Zjištění stavu rekonstrukce - Bělohorská 65, Brno

Dne 24.1. jsem absolvoval obhlídku realizace oprav a rekonstrukce objektu BD Bělohorská 65, konkrétně se zaměřením na elektroinstalaci. Tuto rekonstrukci jsem v oboru elektro projektoval v roce 2012.

Výřez z PD týkající se ukončení vedení v bytě

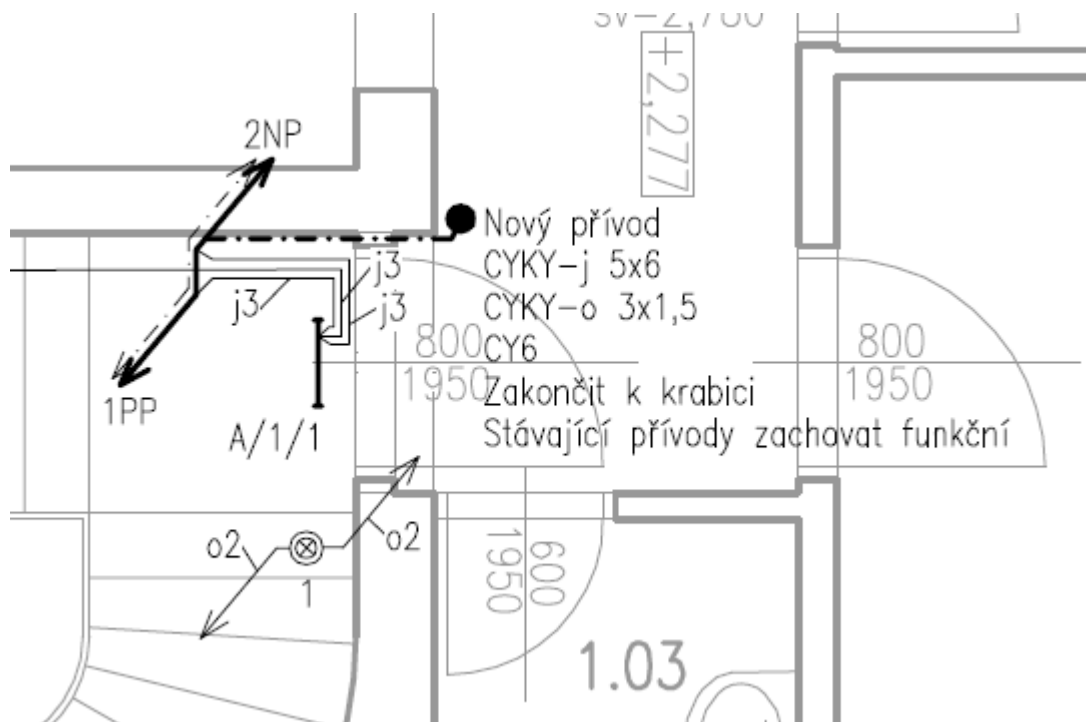
1) Zmíněné chybějící vedení pro HDO

Není instalován povelový kabel, který byl jednoznačně v PD uveden a to jak ve výkresové části jednotlivých pater, tak v přehledovém schématu. Dále bylo zjištěno, že ve spodních dvou bytech, které nemají bytový rozvaděč, není kabel ukončen v projektované krabici KO97, ale volně trčí ze stěny.

Výřez z PD týkající se osvětlení chodeb

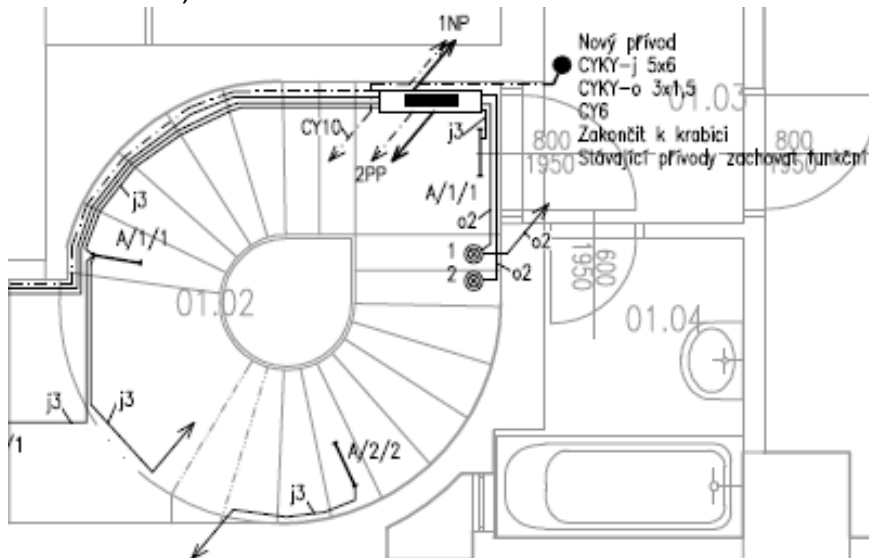
3) Osvětlení společných chodeb bylo v projektu rozděleno na 2 části a to od prvního bytu do sklepa a od prvního bytu spolu se vchodem do nejvyššího patra. Aktuálně se schodiště rozsvěcuje celé najednou.

Osvětlení na chodbách bylo navrženo zářivkovými svítidly 1x18W, vždy 3 na jedno patro schodiště, tak aby byla splněna osvětlenost 100lx dle ČSN 734301/Z1 na konci udržovacího intervalu. Aktuálně jsou instalována žárovková svítidla 1x60W v počtu 2ks na patro. Jen prosté srovnání světelného toku 2x60W žárovka 2x 700lm, 3x 18W zářivka 3x 950-1350lm.

Zapojení společné spotřeby v RE+RS

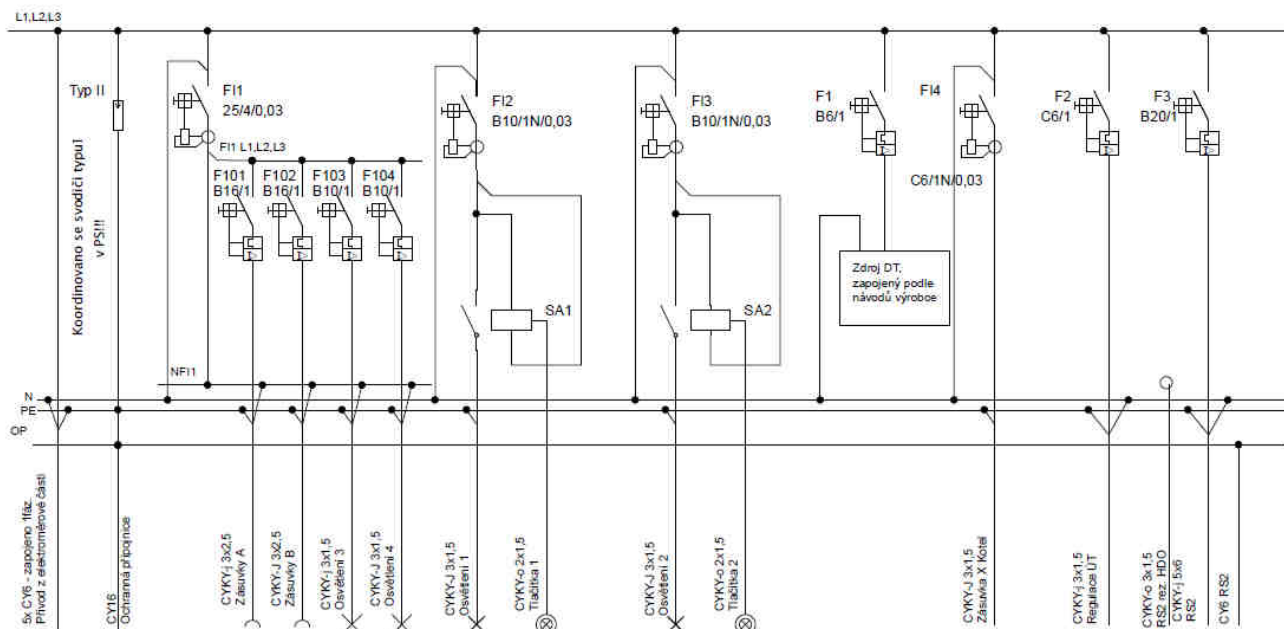
4) Na přívodním kabelu na rozhraní zón LPZ0b a LPZ1 bylo projektováno do stávající skříňe doplnění svodičů bleskového proudu typu 1. Tuto skříň jsem nenašel a není zmíněna ani v revizi HDV. pouze až v RE+RS jsou umístěny svodiče typu 2 pro společnou spotřebu.

Výřez katalogového listu krabice

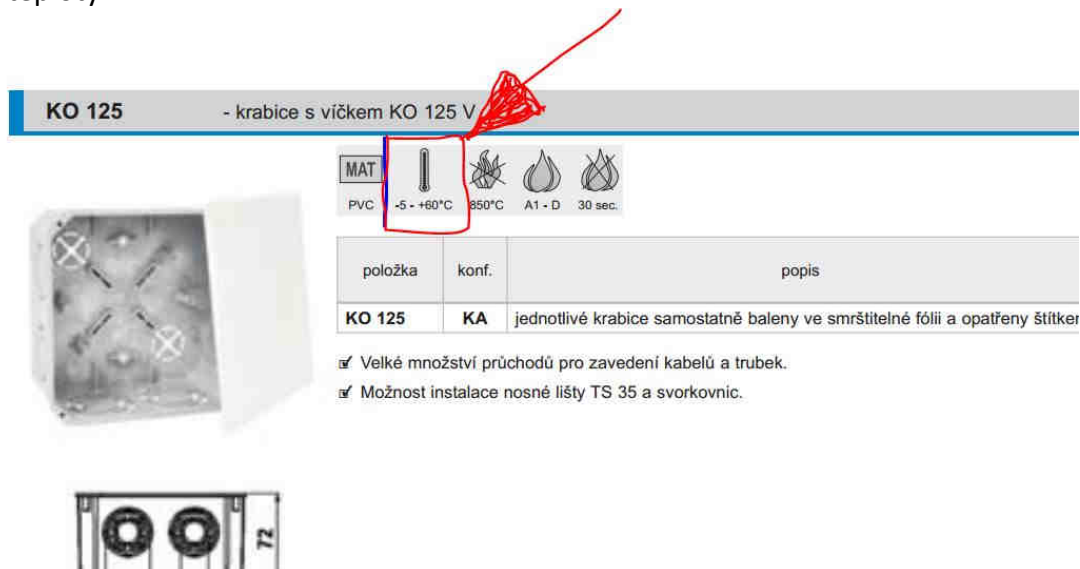
5) Krabice na fasádě napravo vedle vchodu (zřejmě je v ní vyvedeno uzemnění - bohužel jsem nemohl krabici bez nářadí otevřít) není určena pro použití ve venkovní prostředí. Nevychovuje pro venkovní teploty.

10) Hromosvod a uzemnění

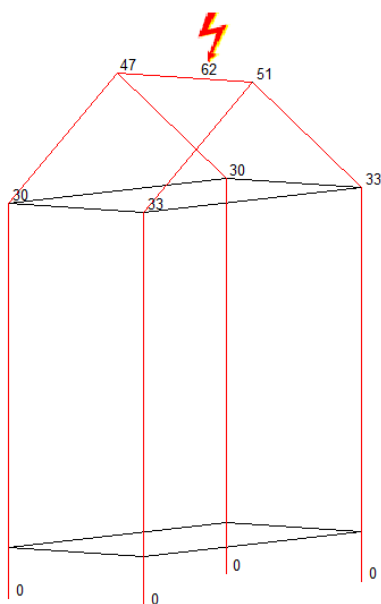
V PD byla s ohledem na nepříliš jasnou konstrukci domu, plechovou střechu nad bytem do dvora, a pozice balkónů navržena hromosvodní soustava v kompletně provedená izolovaným systémem DEHN-ISO, tj. vodiči HVI Light. Soustava byla navržena se dvěma svody uloženými pod omítkou (zateplovacím systémem).

Provedená jímací soustava z vodičů AlMgSi, nerespektuje přeskokové vzdálenosti, hrozí přeskoky na vnitřní instalace, vnitřní konstrukce,

Skutečný stav uzemnění a vyrovnaní potenciálu mezi zemnicí soustavou v ulici a ve dvoře nešlo ověřit.

Naprosto zbytečná mě v tomto případě přijde instalace ochranných úhelníků.

Chybí provedená protikorozní ochrana vývodů uzemnění nátěrem na přechodech různých prostředí.
